Sektion 2. Utlandstillverkad flygmateriel

TITEL: **Kontroll av fjädrar i propellerns reverseringssystem**

GÄLLER: Flygplan modifierade enligt FAA STC SA282NW med motor
Lycoming och propeller Hartzell.

LFS: 1990:27

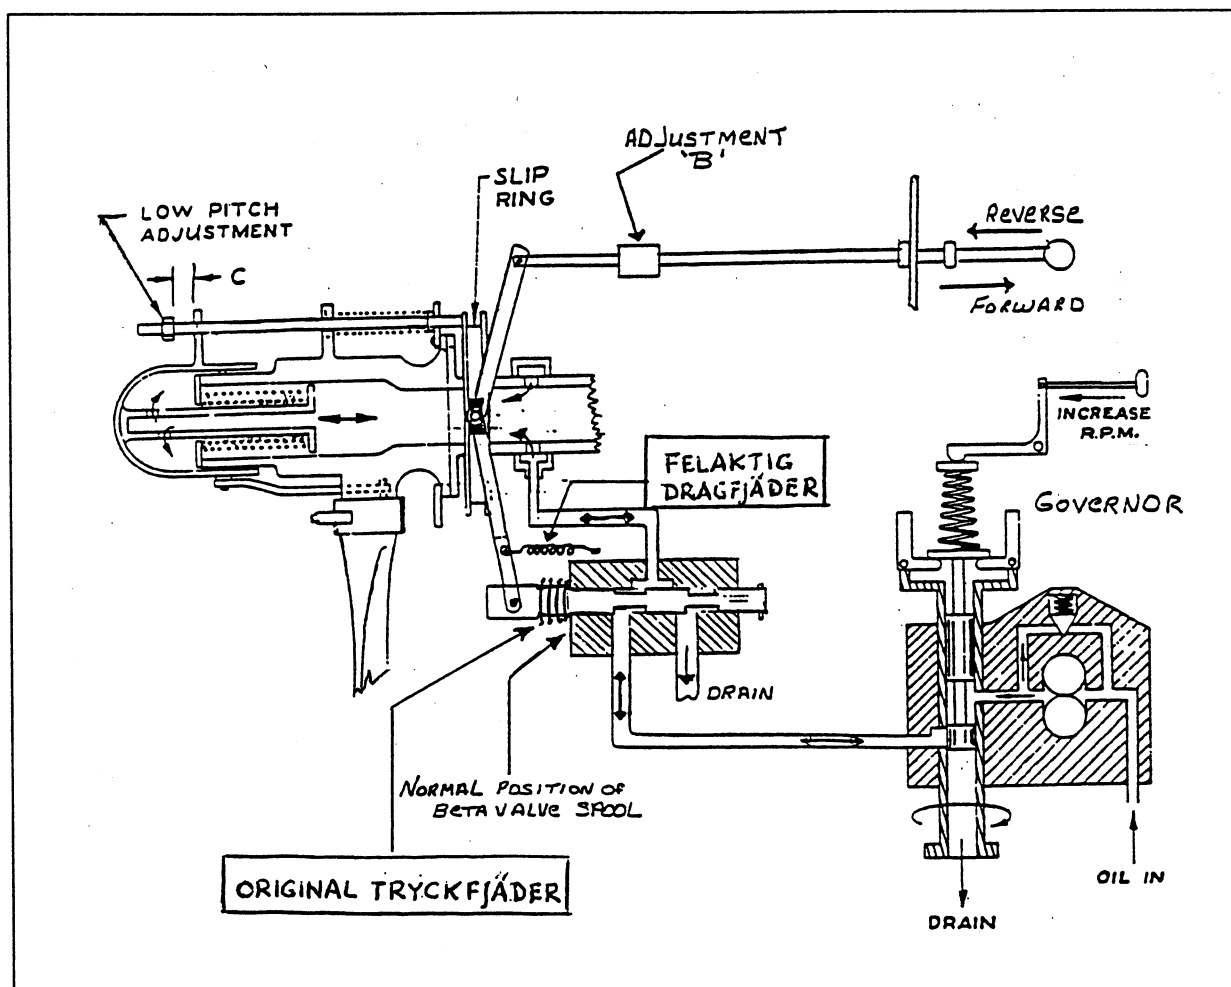
Företaget SIMUFLIGHT i Seattle har efter det att FAA signerat
ovanstående STC utgett en modifieringsinstruktion där
flygplanägarna rekommenderas att avlägsna den vid
reverseringsventilen monterade tryckfjädern och i stället införa en
dragfjäder på hävarmen, som avlastar sidolaster på grafitblocket i
släpringens spår. Avsikten har varit att minska slitage.

Inträffar i ett sådan fall brott i regelagets överföringssystem kommer
den nya fjädern att oönskat föra in propellern i reverseringsläge.

- ÅTGÄRD:**
1. Kontrollera om fjädersystemet är modifierat. Om så är fallet
skall det återställas genom avlägsnandet av dragfjäder i
hävarm och återmontering av original tryckfäder vid
reverseringsventilen.
 2. Inför i flygplanets underhållsprogram att kontroll skall göras
av reverseringsreglage och hävarm samt slitage på
grafitblock vid såväl daglig som periodisk tillsyn.
